臺南市政府建造執照及雜項執照簽證
項目抽查復核小組

104 年第一次會議紀錄

104 年 3 月 30 日召開

圖示A

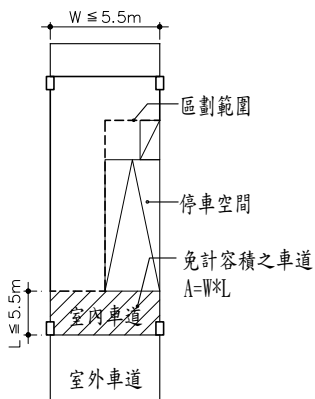
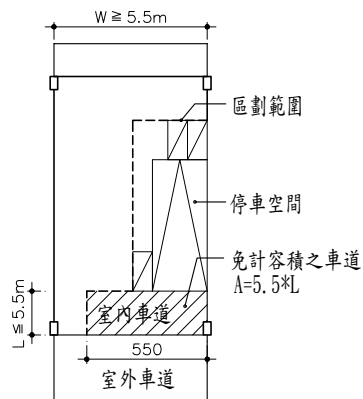
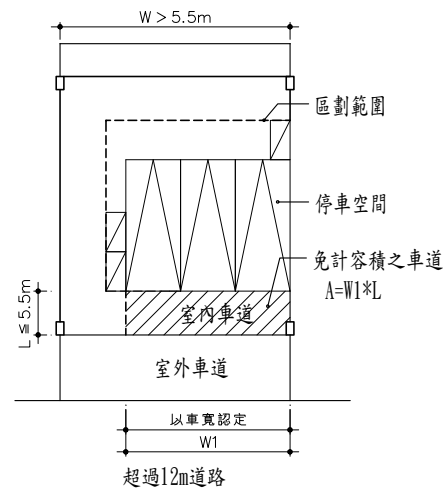
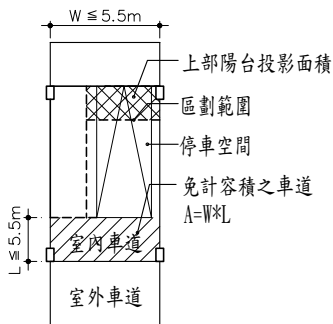
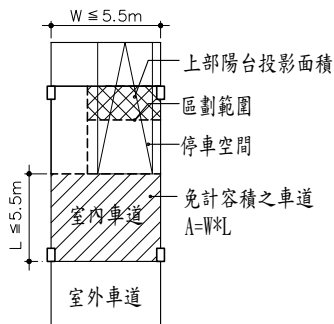
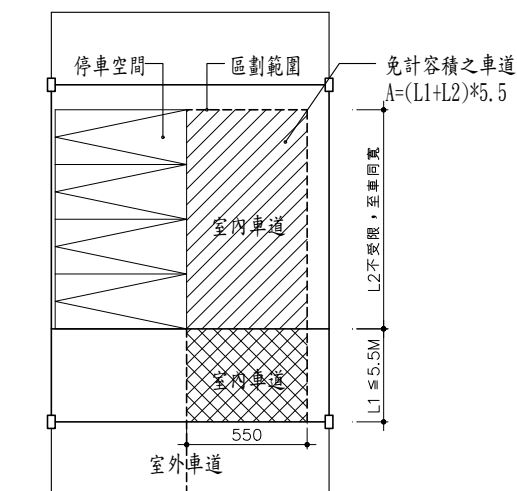
一、為了讓車道之寬度合理性建議可定為 3.5 公尺至 5.5 公尺之間。其理由為單車道雖為 3.5 公尺寬，但一般透天住宅面寬為 5 公尺左右居多，所以車道寬度最大為 5.5 公尺，是為了方便圖面檢討和區劃之原由，當多車並排停車，為了避免執行上的混淆，仍建議車道最大寬度為 5.5 公尺為適或以併排車寬為準，如圖 A、B、C、D、E。

二、車道最大長度的爭議很多，為了避免紛爭，若停車採直接停放如圖 A、B、C、D、E 所示，仍建議車道以一個車身長既 5.5 米內為適，也比較符合情理。其理由為針對常態性的個案定出一個合理之車道長度以避免執行之疑義。

決議：本案採通案決議：面臨超過 12 公尺道路之一棟一戶連棟建築物，其車道免計容積樓地板面積得依本提案附件 A、B、C、D、E 圖例辦理，但其車道寬度得為 5.5 公尺或以全部停車空間之總寬度計算；但附件 F、G、H、I 圖例因涉及個案事實認定，如有疑義再提本復核會議討論。

圖示F

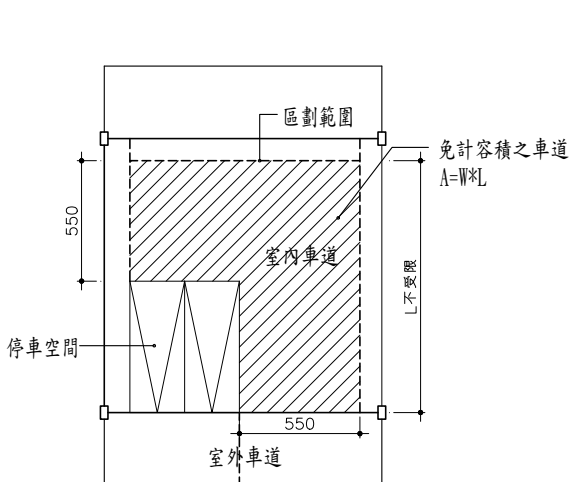
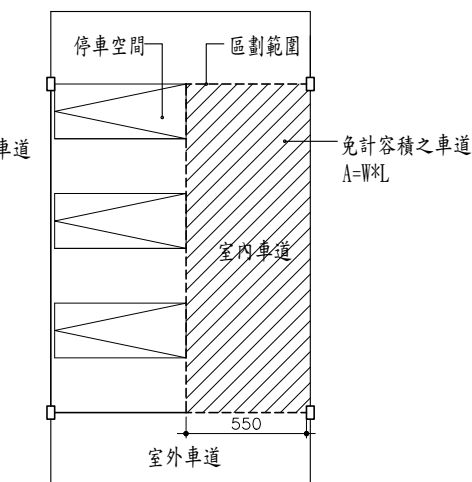
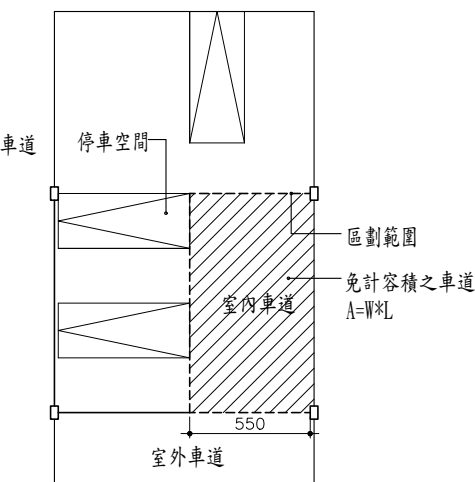
三、採車道式停車如圖 F、G 所示，車道之長度以實際停車所需的範圍認定為免計容積的空間，但車道寬度仍以小於等於 5.5 米為準。

四、如圖 H、I 情況特殊或車道過長有明顯不合情理時，提送本復核會議討論，採個案處理。

臨時提案四-2

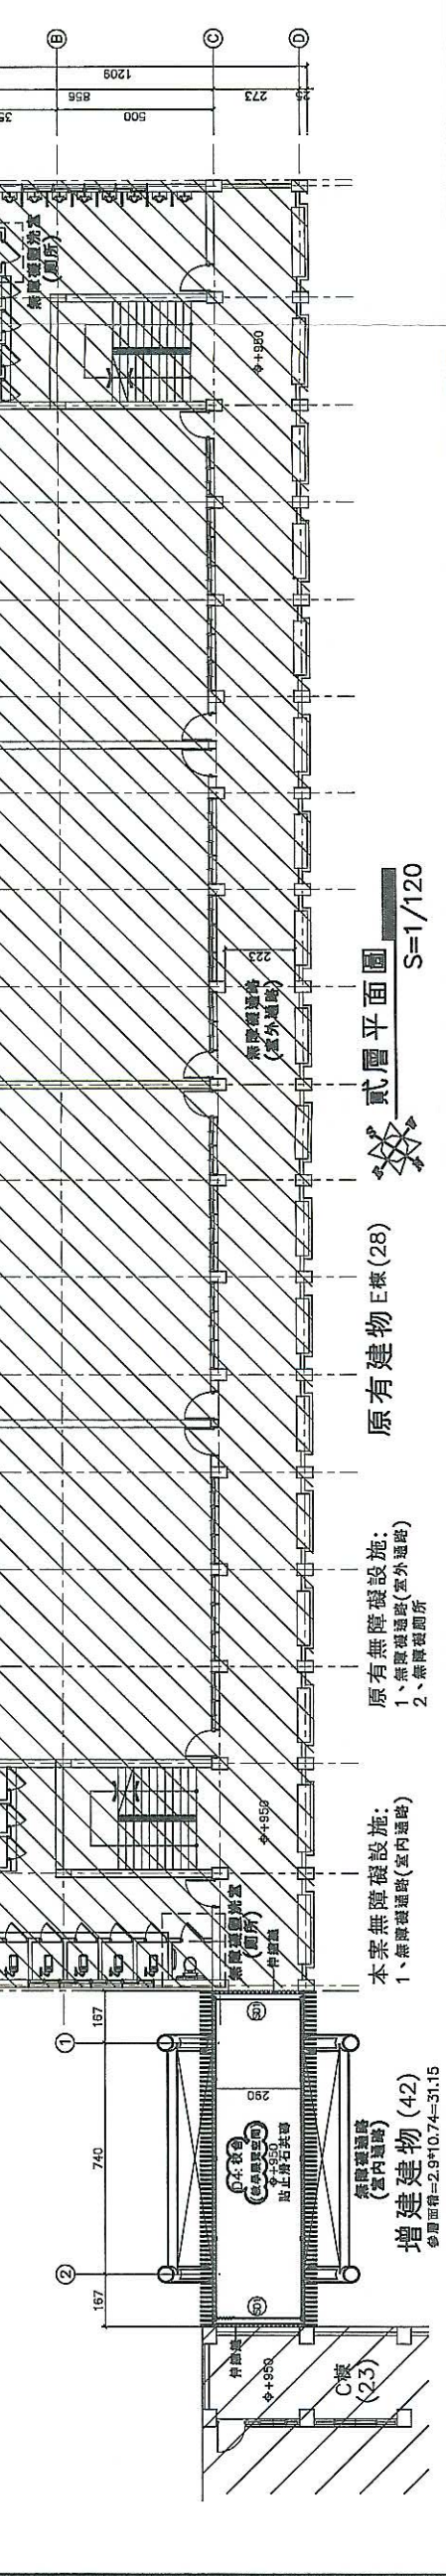
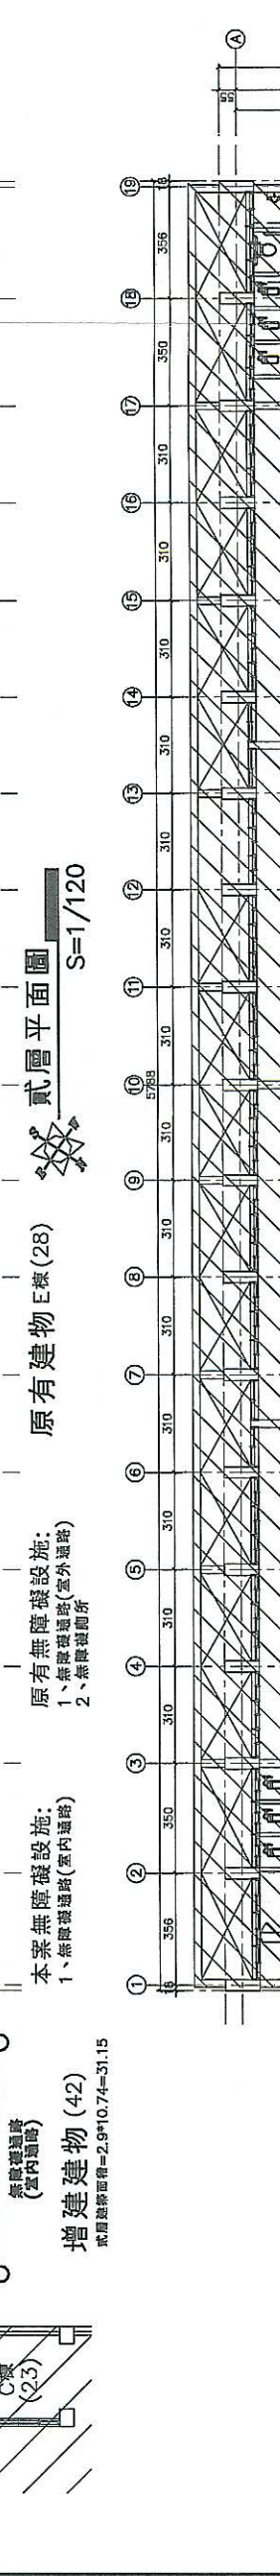
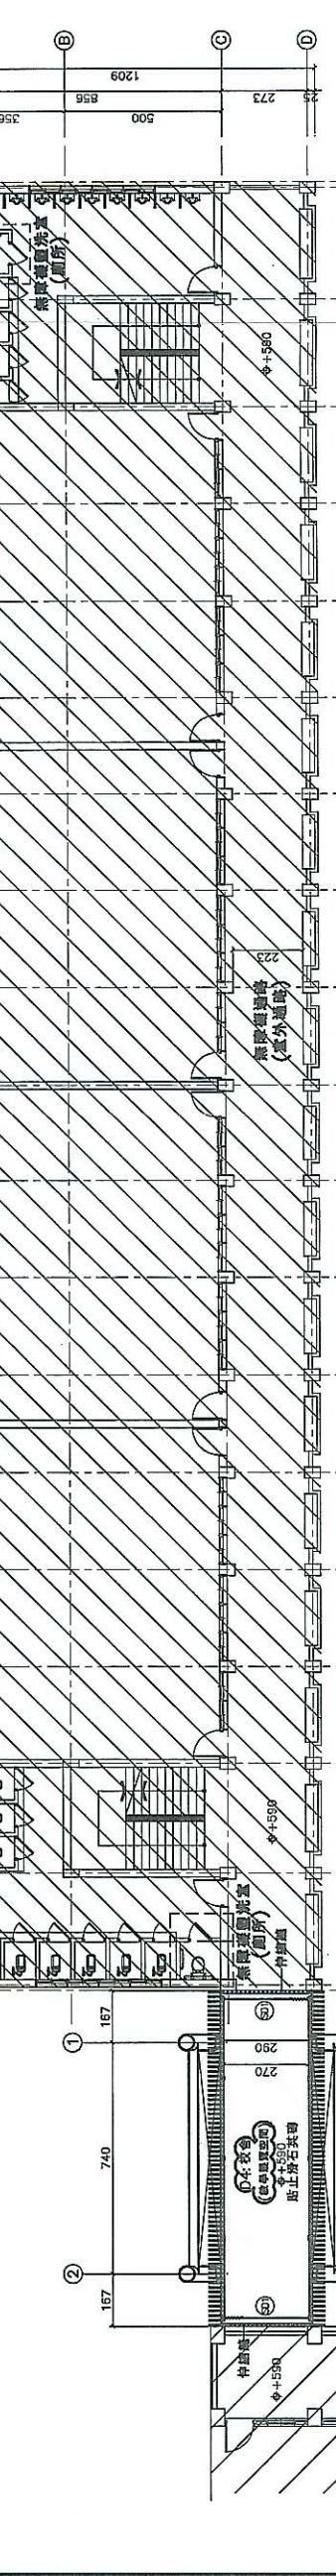
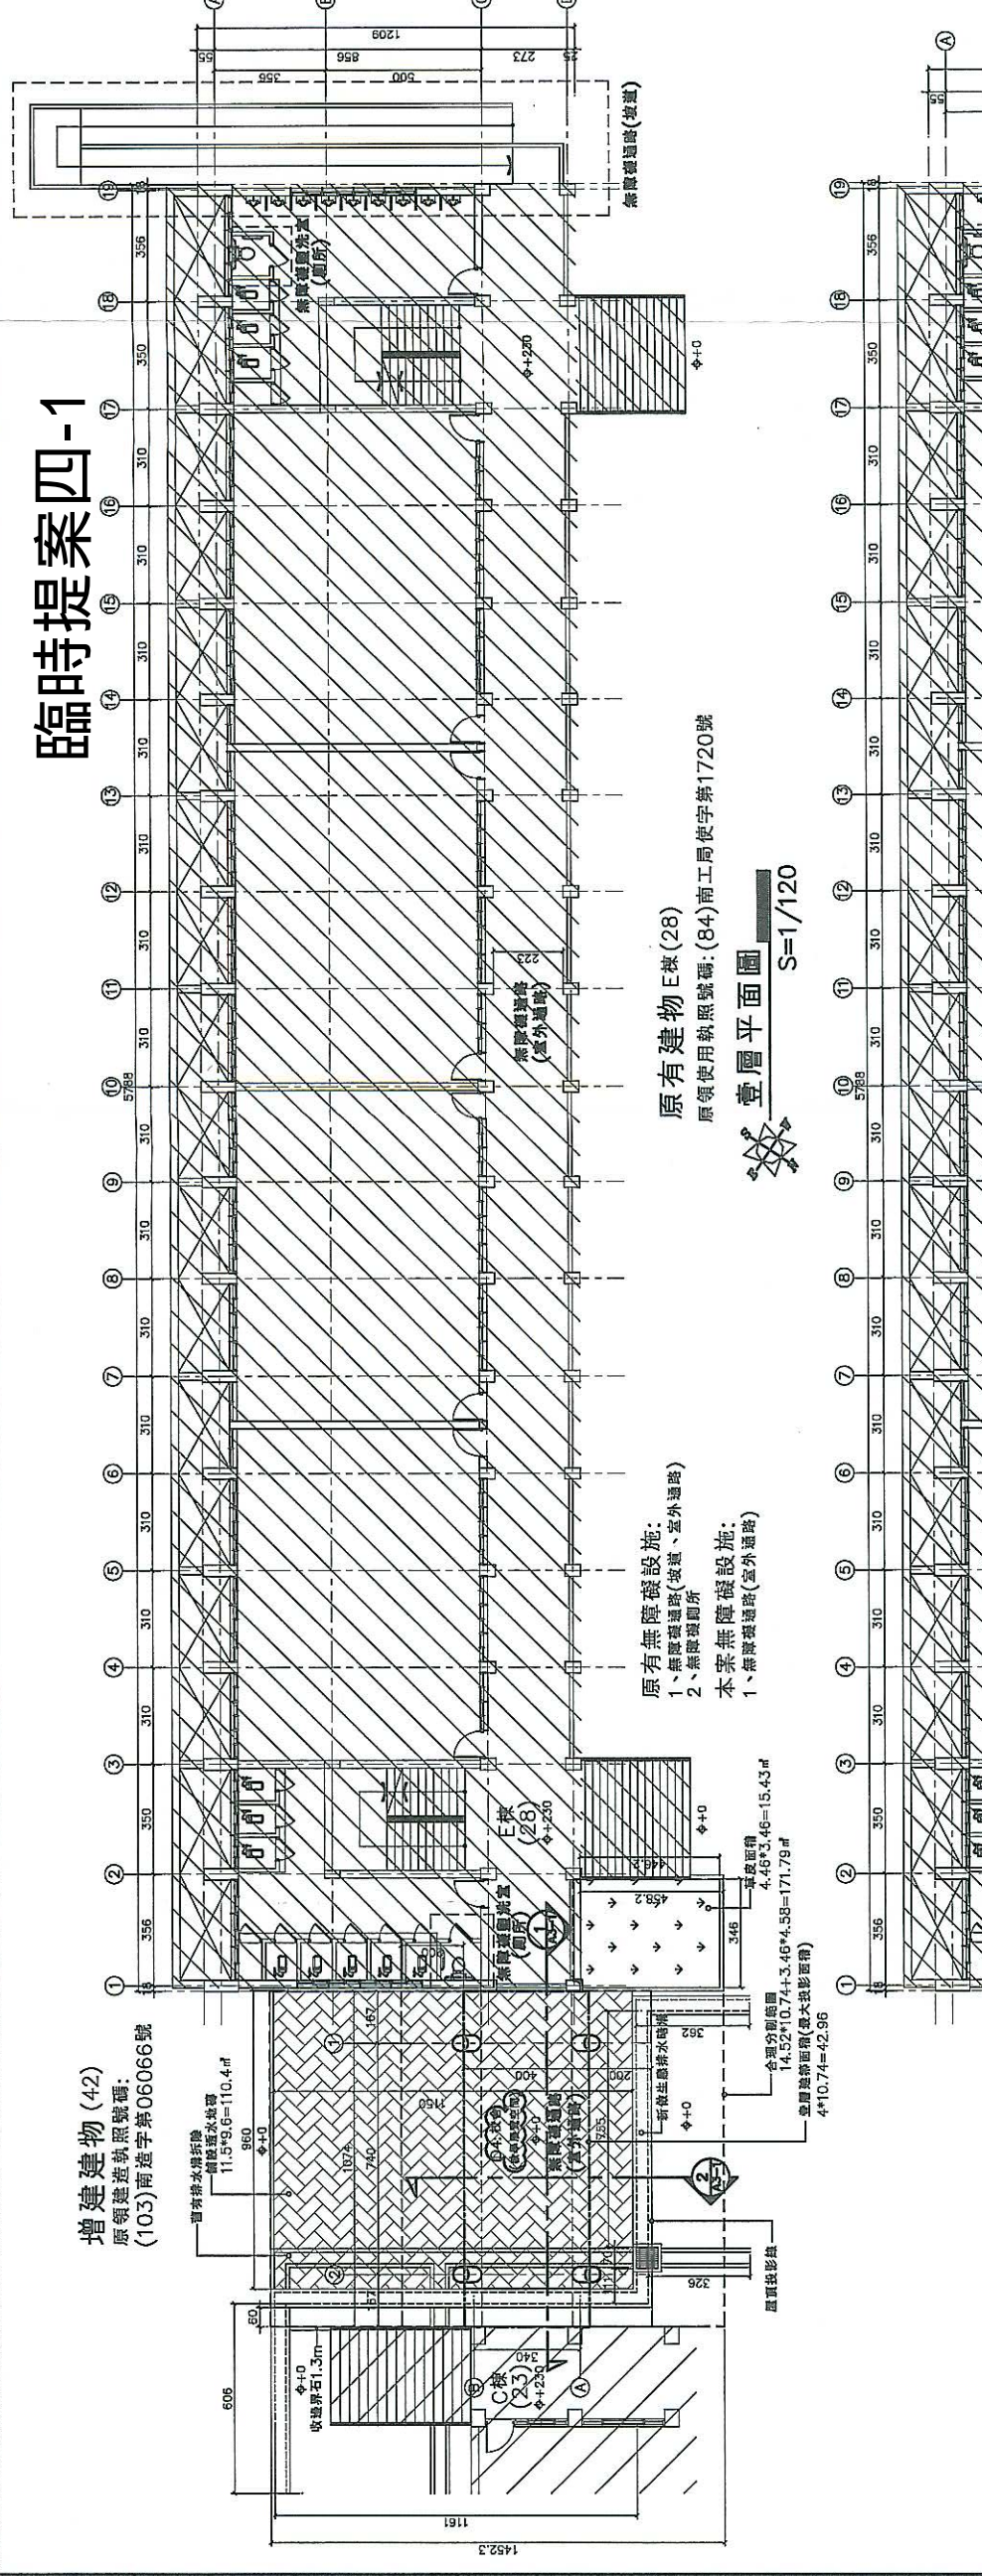
- 一、茲有國立臺南高級工業職業學校 E 棟增建工程建造執照變更設計乙案，本案領有（84）南工局使字第 1720 號使用執照乙張及（103）南工造字第 06066 號建造執照乙張。
- 二、本案增建之建築基地面積未達 150 平方公尺及每層樓地板面積均未達 100 平方公尺，且原有 E 棟校舍僅設有無障通路（坡道、室內外通路）、無障礙廁所等無障礙設施，設置其他無障礙設施確實有困難。
- 三、可否依建築設計施工編第 167 條第 3 項規定，建築物因建築基地地形、垂直增建、構造或使用途特殊，設置無障礙設施確有困難，經當地主管建築機關核准者，得不適用本章一部或全部之規定。提請釋疑。（詳見附圖，各層平面圖、剖立面圖）

- 一、本案壹至參層之教學展覽空間，實際係供連接走廊使用，並無室內教學空間之功能，只是因為補助工程經費名稱而標註為「教學展覽空間」用途，爰依建築設計施工編第 167 條第 3 項規定，因使用途特殊情形，同意其僅檢討設置無障通路（室外通路、室內通路走廊、出入口、坡道等）及無障礙廁所等無障礙設施，其餘無障礙設施均免檢討。
- 二、本案採個案認定，本決議並副知使管科，俾作為建築物無障礙設施竣工勘檢之依據。
